# 經濟部國營事業管理司

工程施工查核改善對策及結果表

「台中第三供水區祥順路送水管工程-管(一)」

契約編號：BT-10-0401-53

圖2-2 三級品管組織與制度架構圖

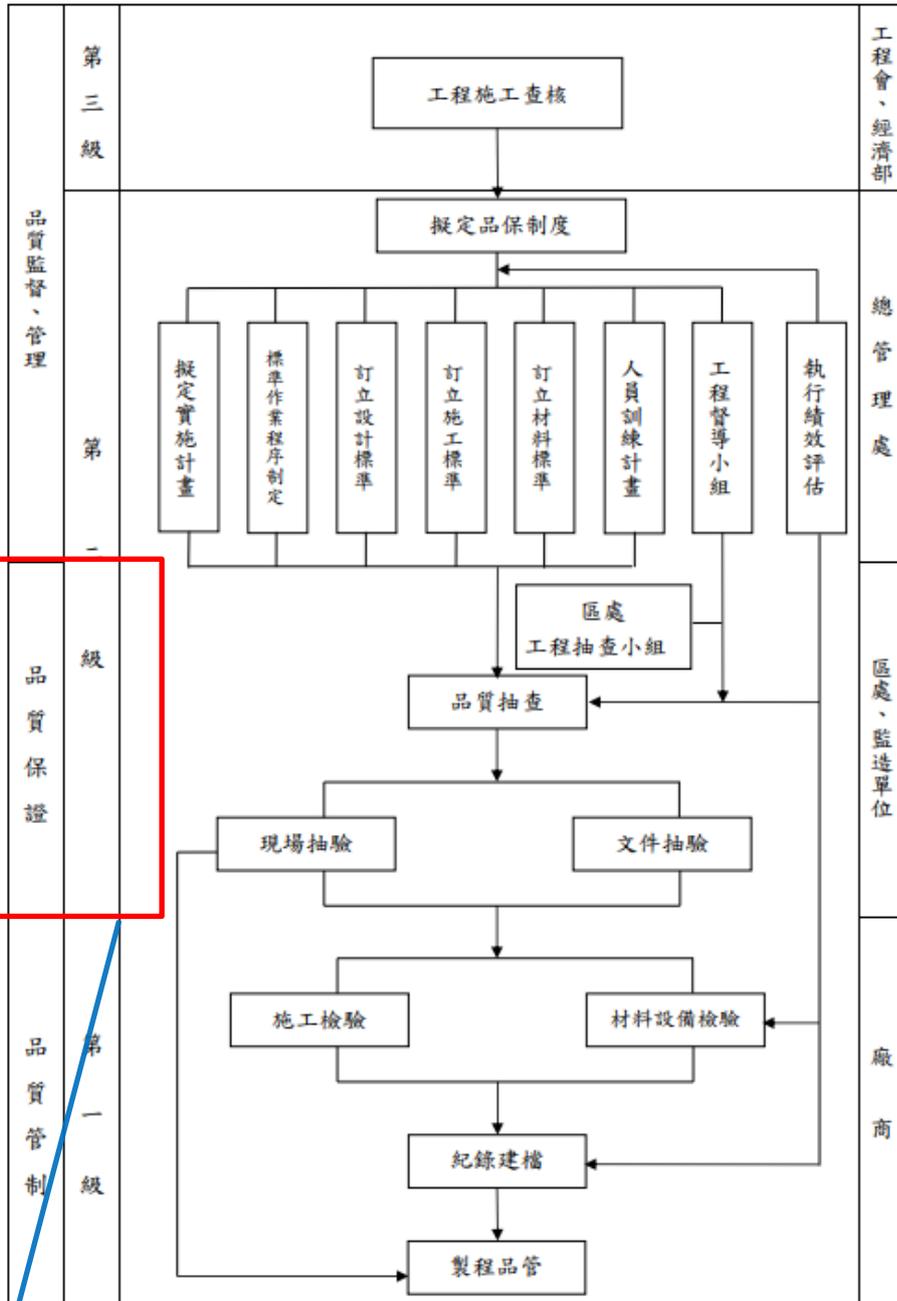
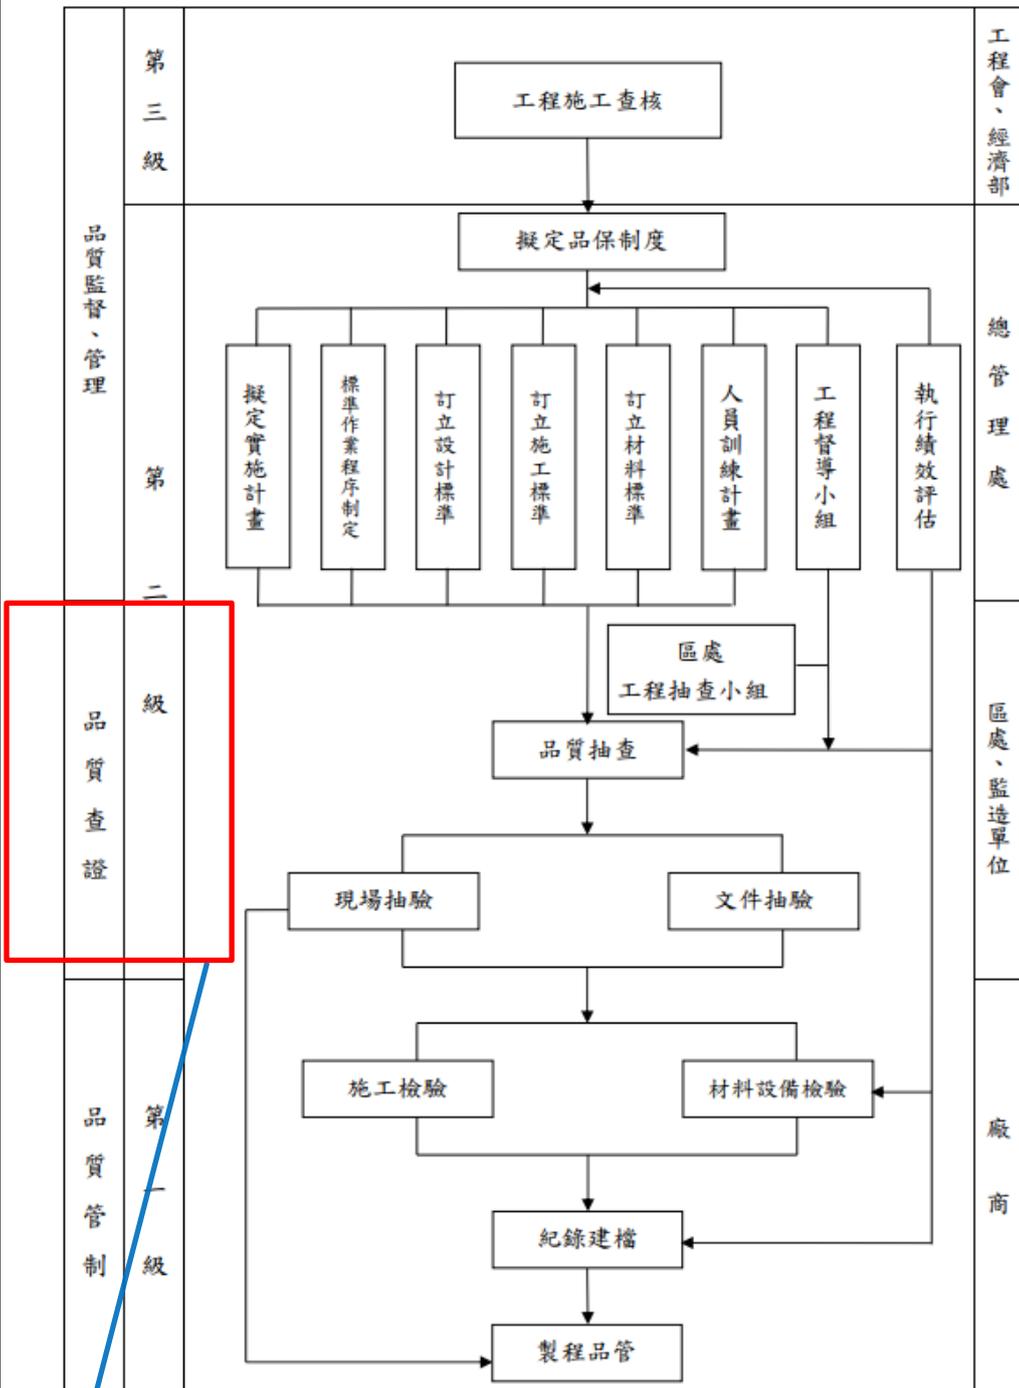
3-1.監造計畫未符需求，如三級品管組織與制度架構圖之第二級，訂定為品質保證。  
【L】  
(4.02.01.01)

三級品管組織與制度架構圖之第二級，訂定為品質保證。

3-1.依據行政院公共工程委員會111年7月4日修正「公共工程施工品質管理制度」主辦機關及監造單位負責之二級品質管理係為「查證系統」，本案監造計畫於114年6月4日修正內容並完成進版，確保監造單位品質管理制度符合公會規範。

三級品管組織與制度架構圖之第二級，訂定為品質查證。

圖4-1 施工計畫審查作業程序流程圖

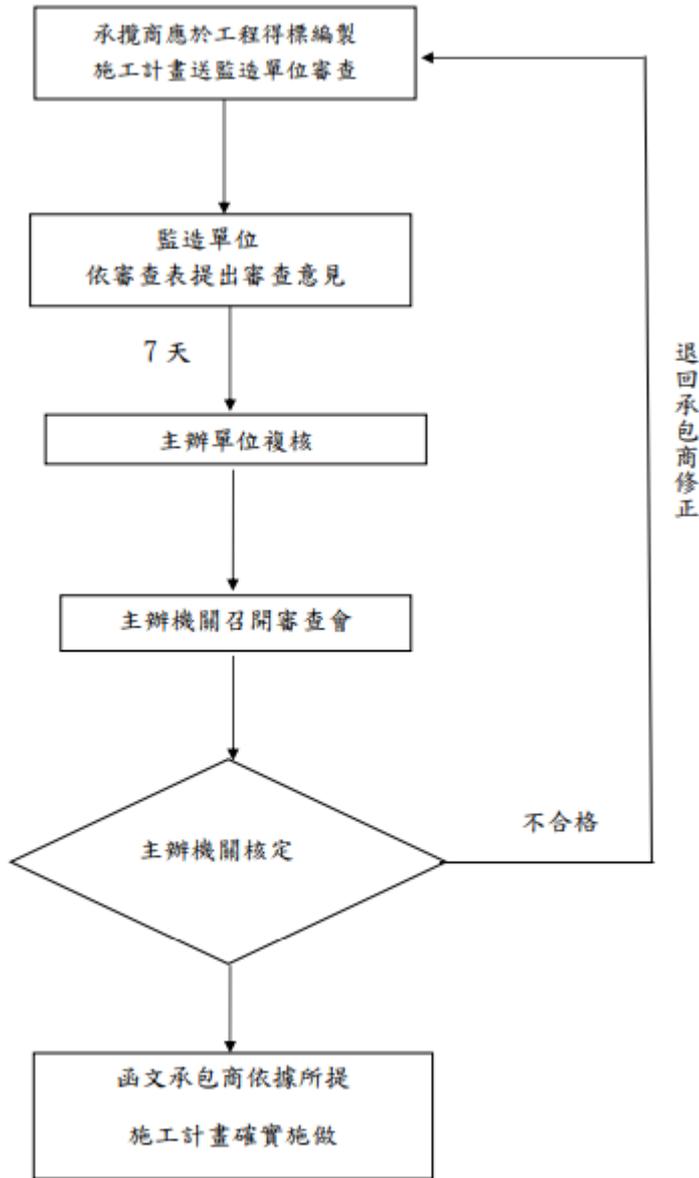
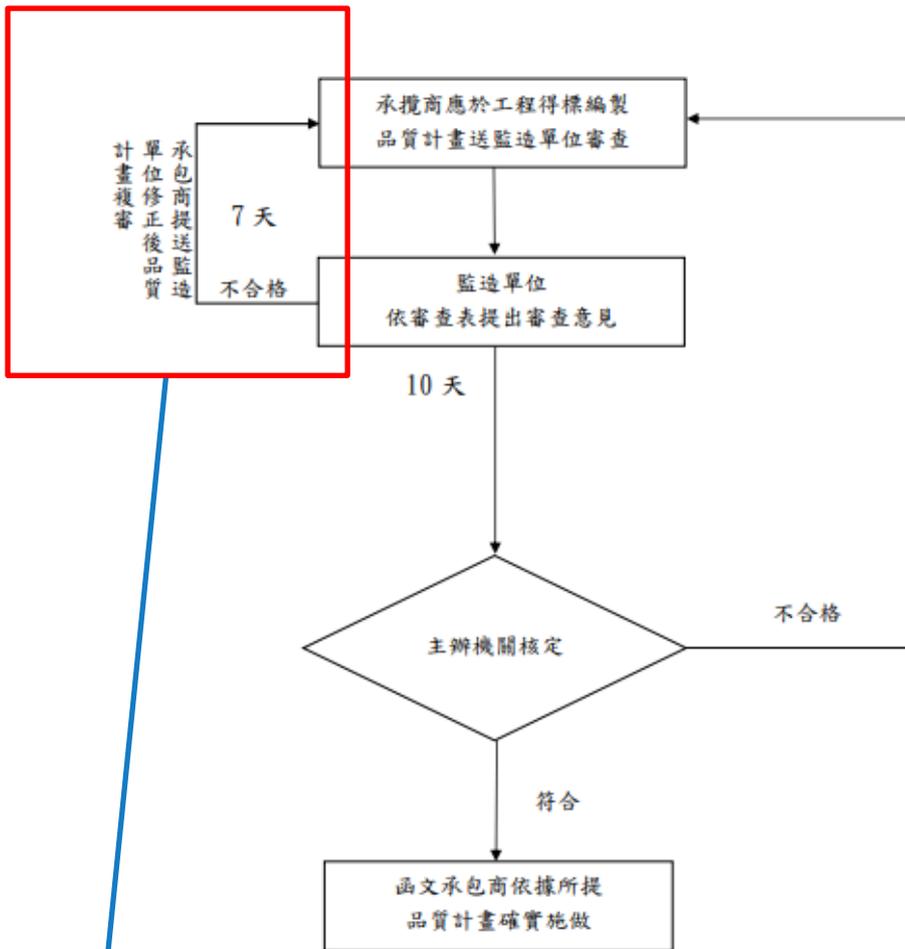
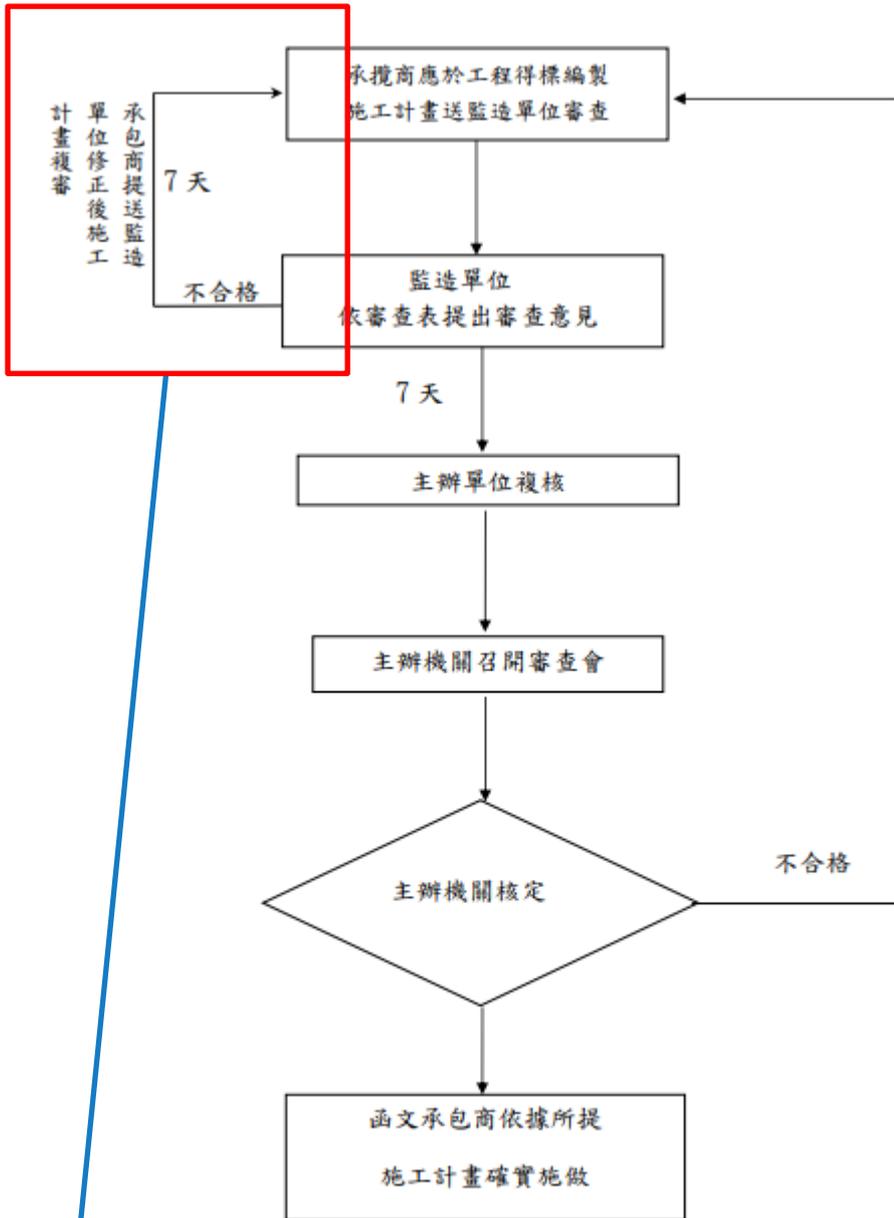
3-2.監造計畫未符需求，如品質計畫及施工計畫審查作業程序流程圖未見監造單位審退流程。【L】(4.02.01.01)

監造計畫之施工計畫審查作業程序流程圖未見監造單位審退流程。

3-2.有關監造計畫之品質計畫及施工計畫審查作業程序流程图未見監造單位審退流程已增訂，爾後品質計畫及施工計畫將依此進行審查，確保計畫書提送流程符合契約規範。

監造計畫之品質計畫審查作業程序流程图增訂監造單位審退流程。

監造計畫之施工計畫審查作業程序流程图增訂監造單位審退流程。

表 4-6 施工計畫送審管制表

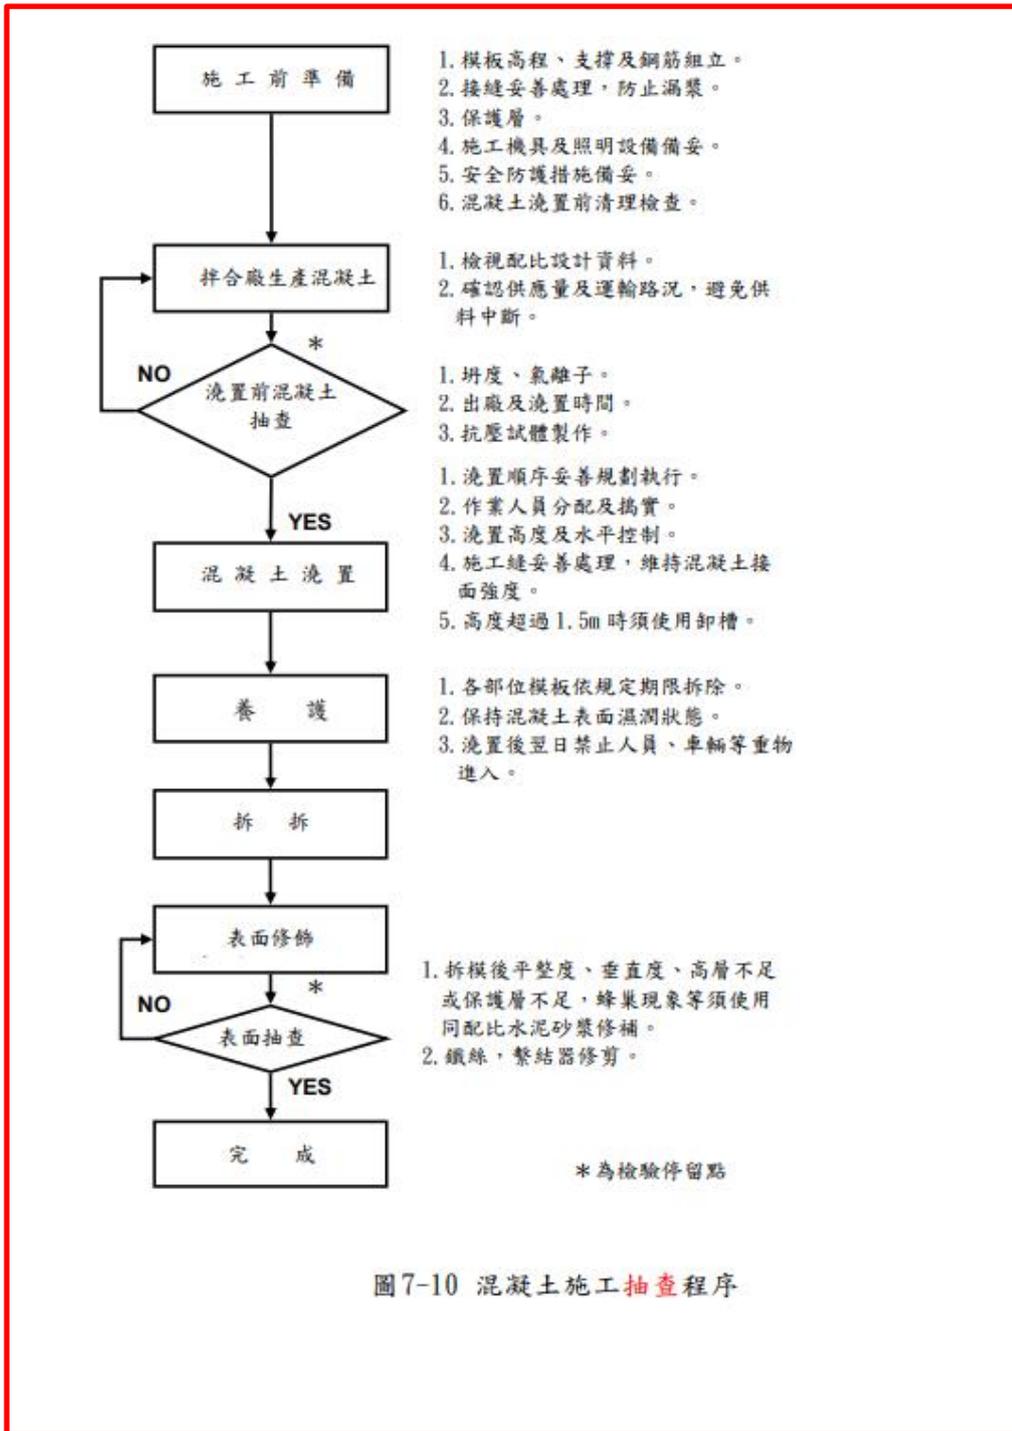
3-3.品質計畫及施工計畫送審管制表之送審期限欄位空白。  
【 L 】  
(4.02.01.01)

監造計畫之施工計畫送審管制表之送審期限欄位空白。

3-3.有關監造計畫之品質計畫及施工計畫送審管制表之送審期限欄位空白已於進版內容補正，並於114年6月9日辦理品質計畫及施工計畫進版，爾後將加強監造計畫相關內容填寫，確保書面資料保存符合契約規範。

監造計畫之施工計畫送審管制表之送審期限欄位已補正。

圖7-10 混凝土施工抽查程序

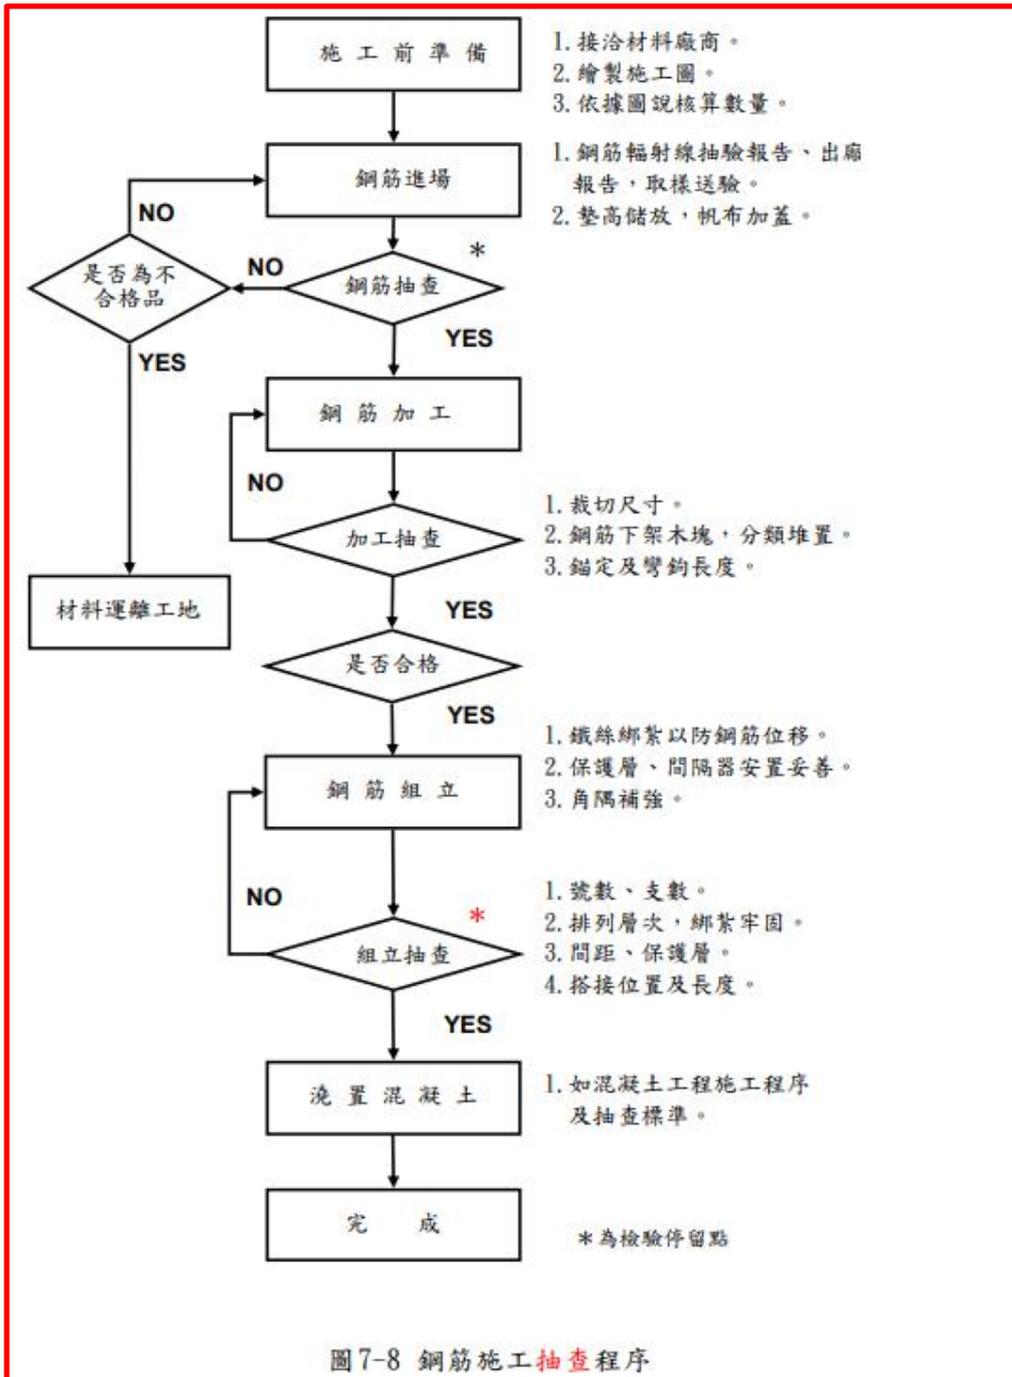
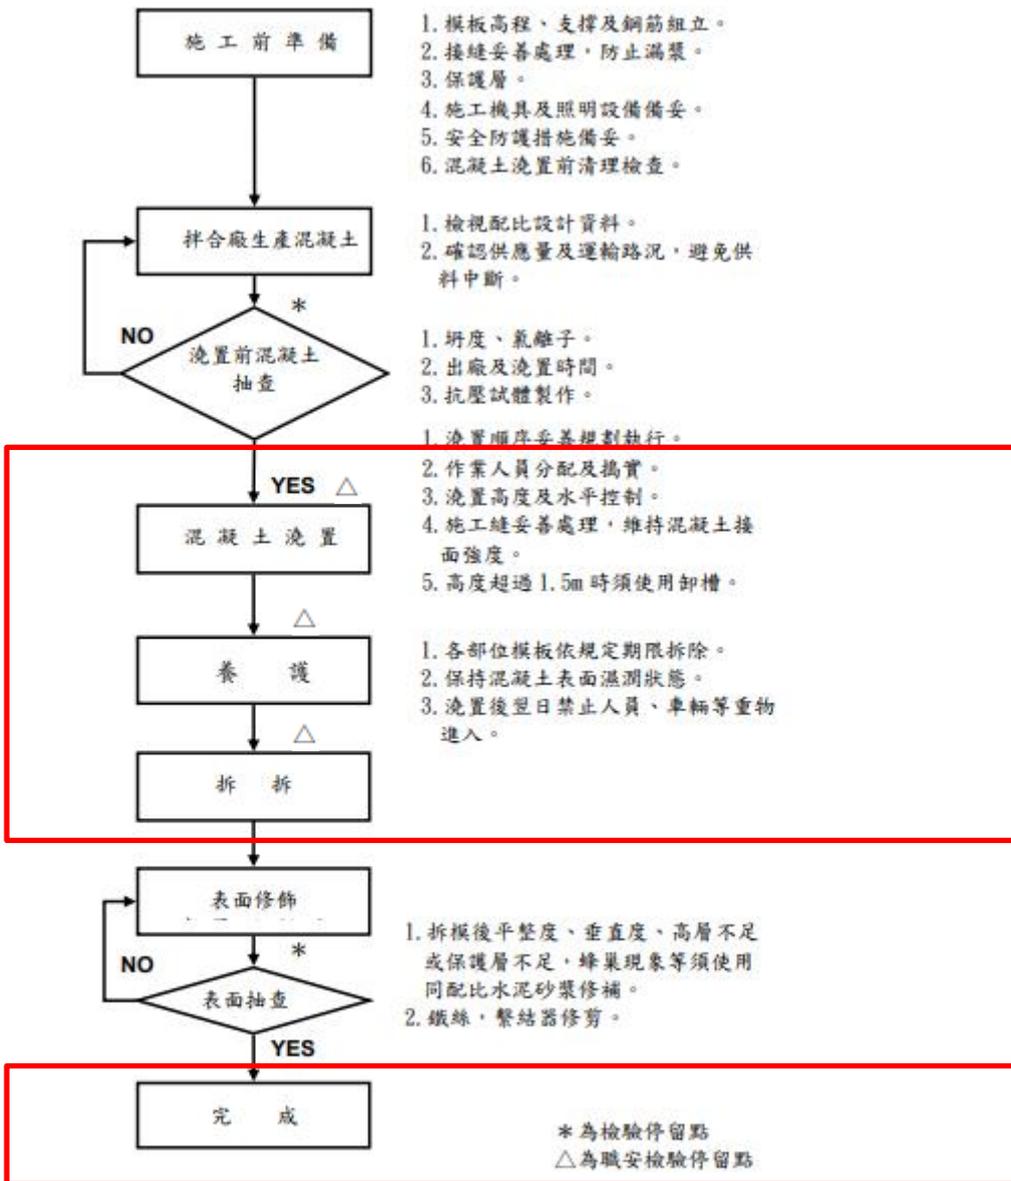
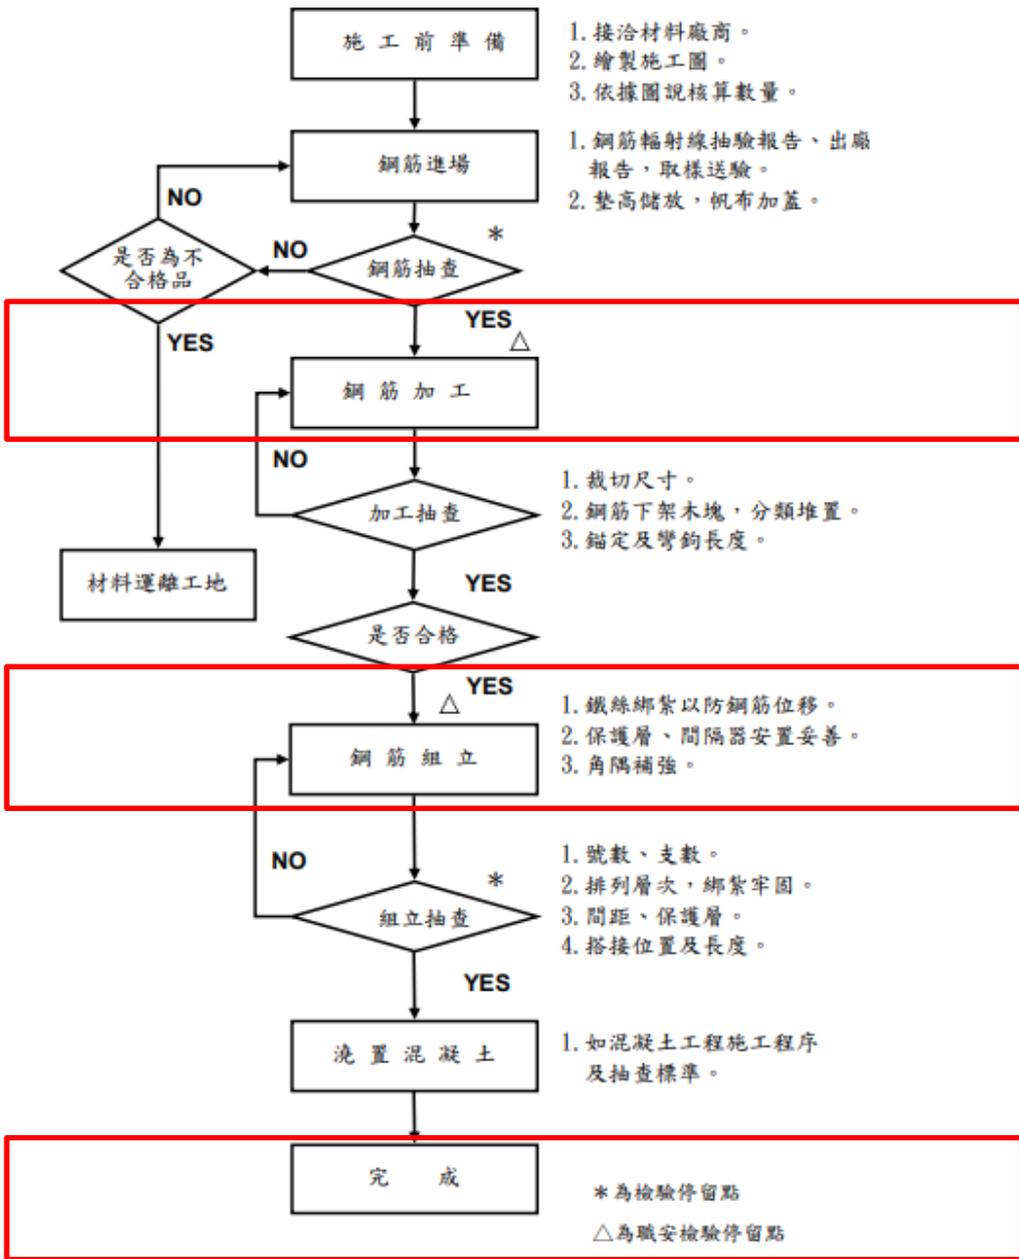
3-4.監造計畫未符需求，如各分項施工抽查流程图，未見標註職安衛相關檢驗停留點。  
【 L 】  
(4.02.01.01)

監造計畫之各分項施工抽查流程图，未見標註職安衛相關檢驗停留點。

3-4.有關監造計畫各分項施工抽查流程圖，未見標註職安衛相關檢驗停留點，已於監造計畫進版補正，爾後各分項施工依此辦理抽查，確保職安衛檢驗符合契約規範。

監造計畫之各分項施工抽查流程圖，增訂職安衛檢驗停留點。

監造計畫之各分項施工抽查流程圖，增訂職安衛檢驗停留點。。

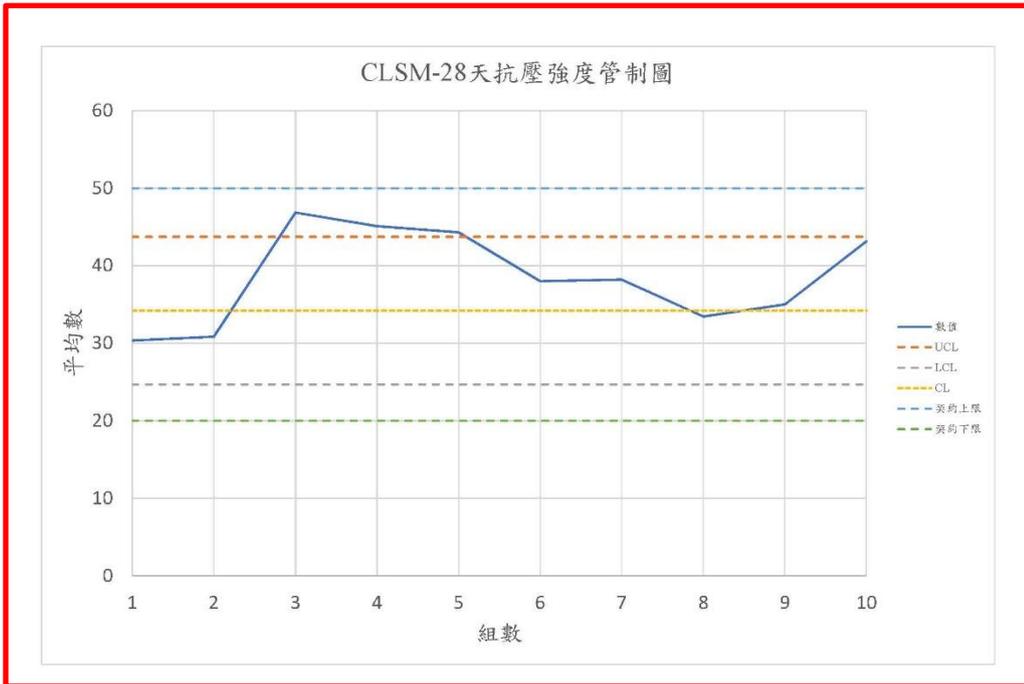
9. 材料設備送審管制總表及材料設備檢(試)驗管制總表未符合需求,遺漏 DIP 管、工作井鋼襯板、支撐材及人孔填縫材等項目。【L】(4.03.05.02)

有關 DIP 管、工作井鋼襯板、支撐材及人孔填縫材工項,已補正於材料設備送審管制總表及材料設備檢(試)驗管制總表中,爾後將加強文書資料填寫,確保書面資料保存符合契約規範。

DIP 管、工作井鋼襯板、支撐材及人孔填縫材工項,已補正於材料設備送審管制總表及材料設備檢(試)驗管制總表中。
